**Modulo per la presentazione delle osservazioni per i piani/programmi/progetti sottoposti a procedimenti di valutazione ambientale di competenza statale**

ID: Codice procedura (ID\_VIP/ID\_MATTM):10844

Impianto per la produzione di energia elettrica da fonte eolica, costituito da 6 aerogeneratori della potenza complessiva di 37,2 MW, un sistema di accumulo da 25 MW e relative opere connesse in località "Rempillo" nel comune di Pitigliano (GR).

# ALLEGATO alle OSSERVAZIONI all' IMPIANTO EOLICO denominato REMPILLO nel COMUNE di PITIGLIANO ( GR). Comp

-  Aerogeneratori Eolici
-  Limite area archeologica
-  Siti archeologici

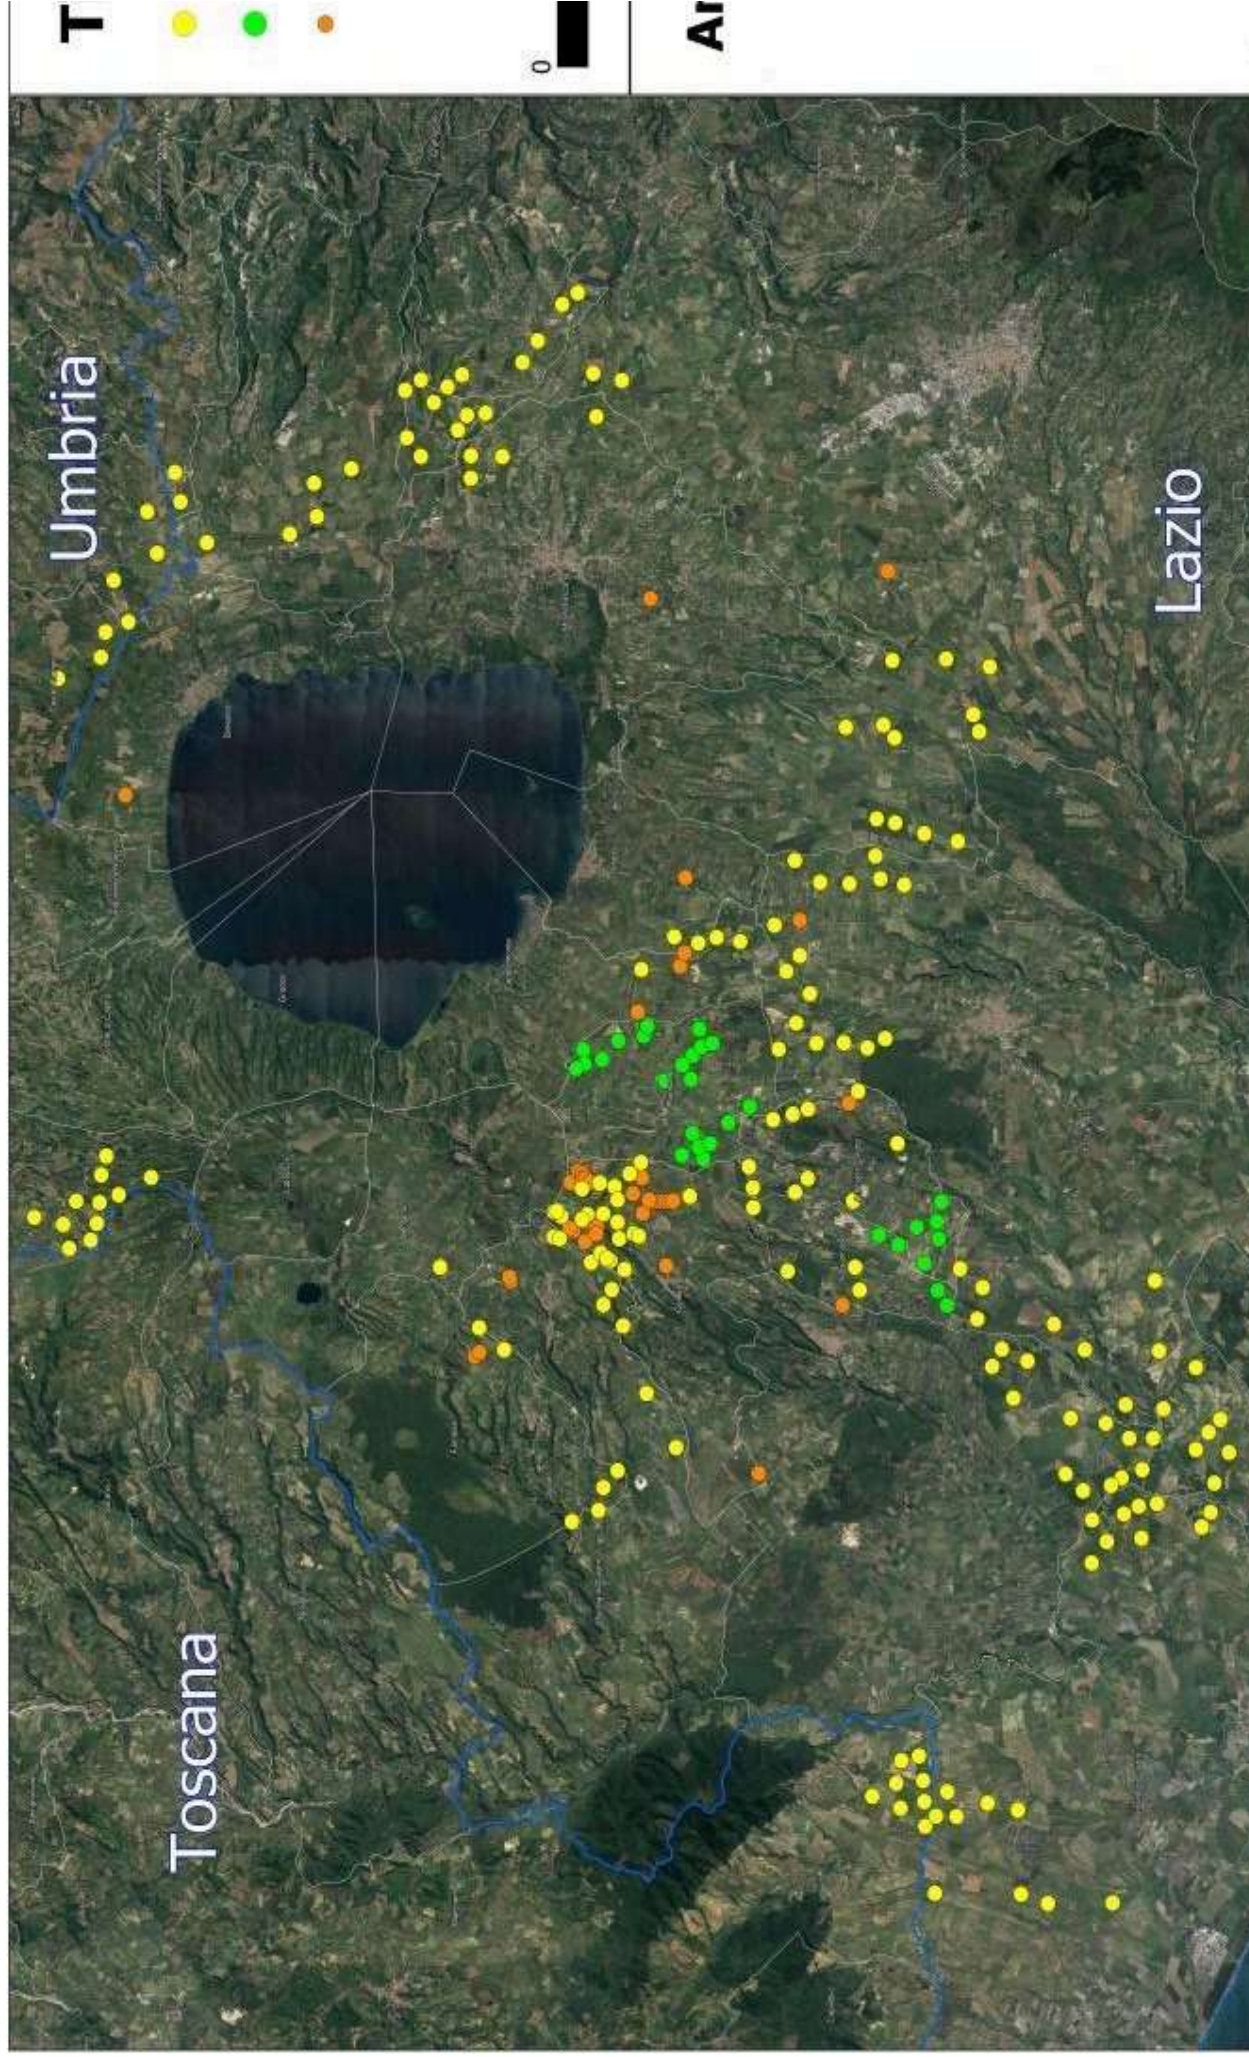
l'immagine n. 2 dell' ALLEGATO) all'area di notevole interesse pubblico "Conca del lago di

Bolsena” (D.M. 24.10.1960). Praticamente una vasta zona che per interesse paesaggistico e naturalistico oltre che storico, archeologico e identitario rappresenta un unicum nel panorama nazionale.

# Analisi di Intervisibilità Cumulativa delle Pali

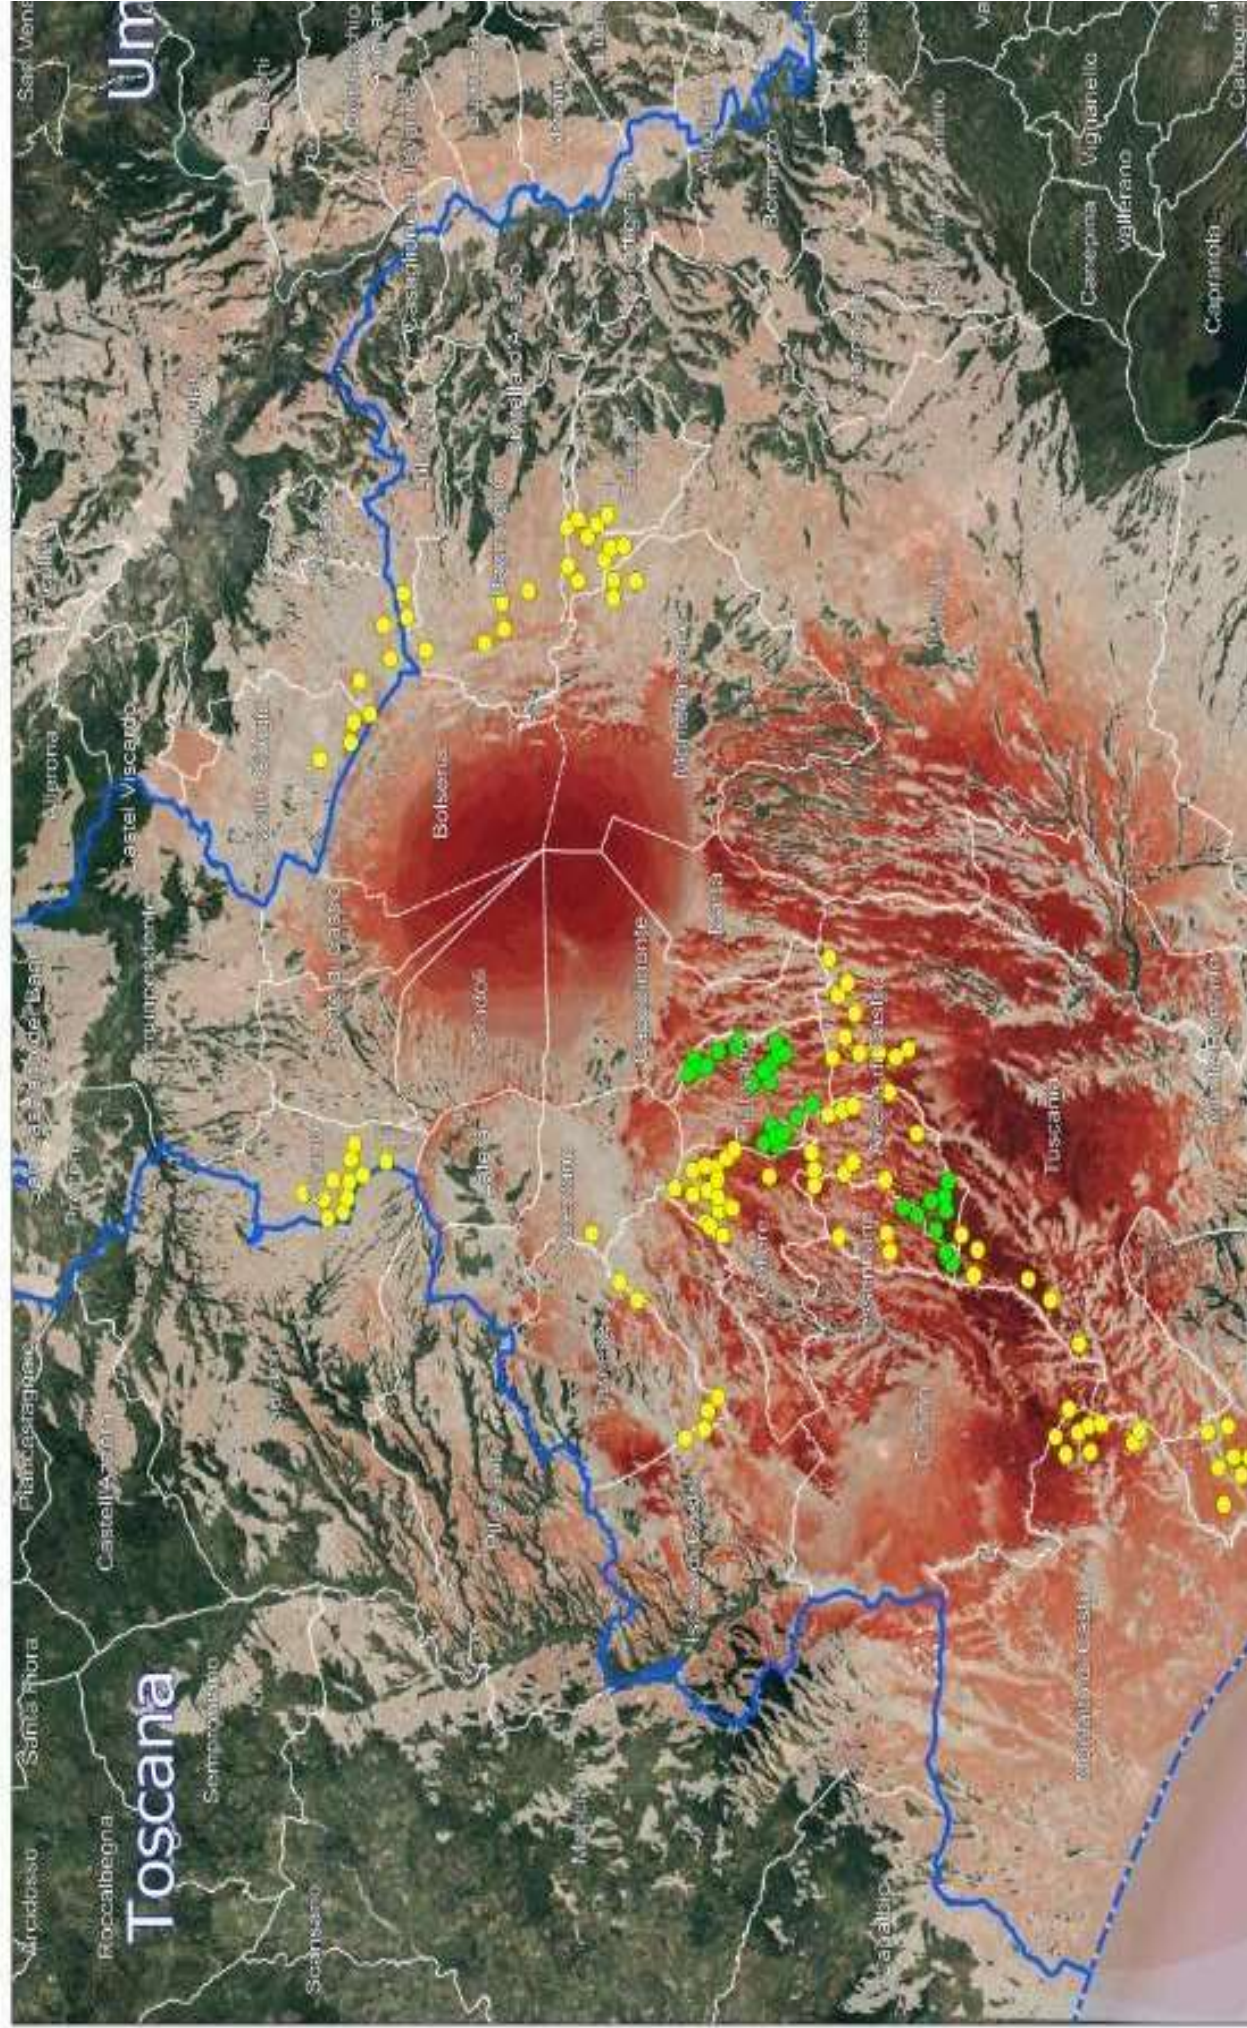
nn. 1 e 2 e crea anche degli impatti negativi anche sui beni naturalistici come verrà dettagliato nell'Osservazione n. 4. Inoltre andrebbe a sommarsi al già enorme cumulo di impianti eolici e fotovoltaici e geotermici che già creano una elevata criticità ambientale nella provincia di Viterbo e interferiscono anche con il territorio toscano come si può vedere dalle immagini nn. 4 e 5 dell'Allegato n. 1.
